PROGETTO DEFINITIVO

VARIANTE IN CORSO D'OPERA al progetto approvato con Det. Dir n. 342 e RS n. 42 del 07.05.2018 della Provincia di Fermo per realizzazione impianto di trattamento anaerobico-aerobico della frazione organica dei rifiuti solidi urbani (FORSU) per la produzione di biometano ed ammendante compostato misto presso località San Pietro Comune Torre S. Patrizio (FM)

RE.03 - Relazione esplicativa

Controdeduzioni e chiarimenti in ordine
alle osservazioni, pareri e contributi istruttori pervenuti

Fig.1 Recettori discreti individuati negli studi diffusivi rispettivamente SAM a sx e Gentili a dx.

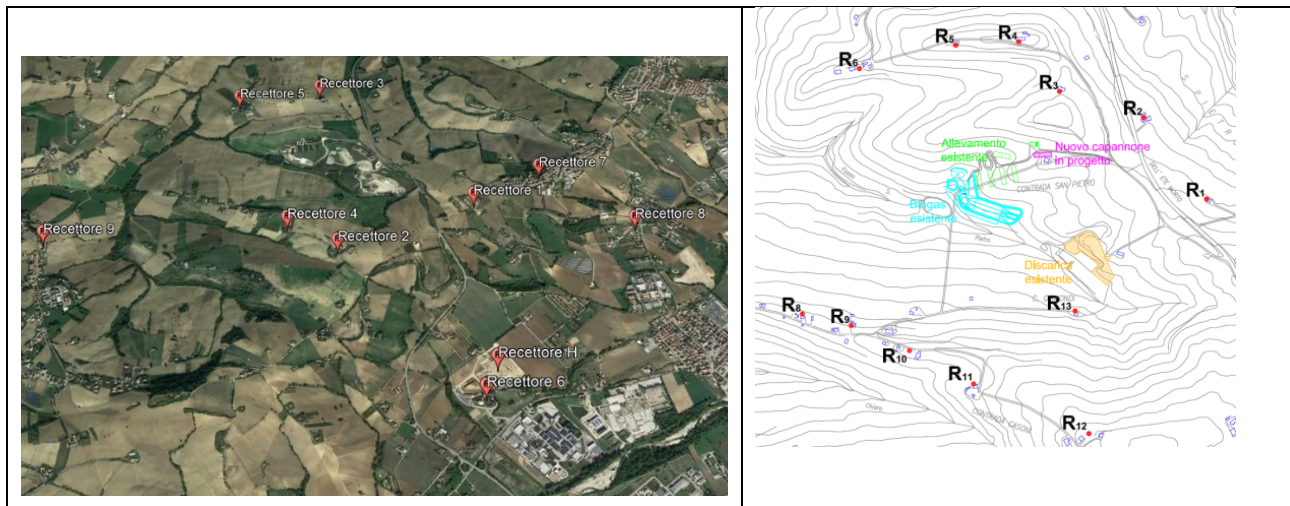
L'unico parametro confrontabile dalle due distinte simulazioni è l'ammoniaca **NH₃**. Per questo parametro si riportano le considerazioni **che hanno portato ad escludere effetti cumulativi significativi**.

Operando a favore di sicurezza, si ipotizza una completa sovrapposizione degli effetti negli scenari di gestione dei due poli produttivi; la somma dei risultati ottenuti nella modellazione del parametro da parte di SAM e dell'Azienda Agricola presso gli stessi recettori presenti in entrambi gli studi, forniscono i risultati **massimi orari** presentati in tabella:

Dal confronto effettuato si verifica come per il parametro ammoniaca siano ampiamente rispettati i limiti normativi di riferimento con ampio margine di sicurezza.

Figura 1: Tramoggia bioseparatore

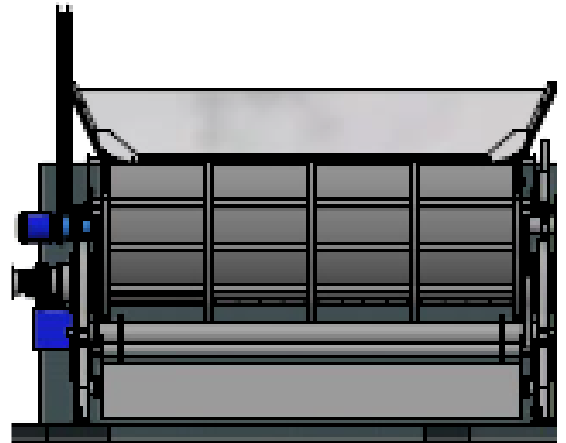
Il proponente si limita a dichiarare che tutti i rifiuti di cui alla tabella 4 della relazione A.I.A. 02 subiranno i pretrattamenti di bioseparazione e dissabbiatura. La risposta non è completa, a solo titolo di esempio manca l'indicazione dei rifiuti che saranno oggetto di deferizzazione.

I fanghi palabili possono essere caricati direttamente nella tramoggia del bioseparatore (vedi Fig. 16 - Elaborato RT.01_RTP), by-passando il nastro trasportatore e la deferrizzazione.

Per tali rifiuti la movimentazione dall'area di scarico alla tramoggia di carico del bioseparatore avverrà con cassone a tenuta stagna.
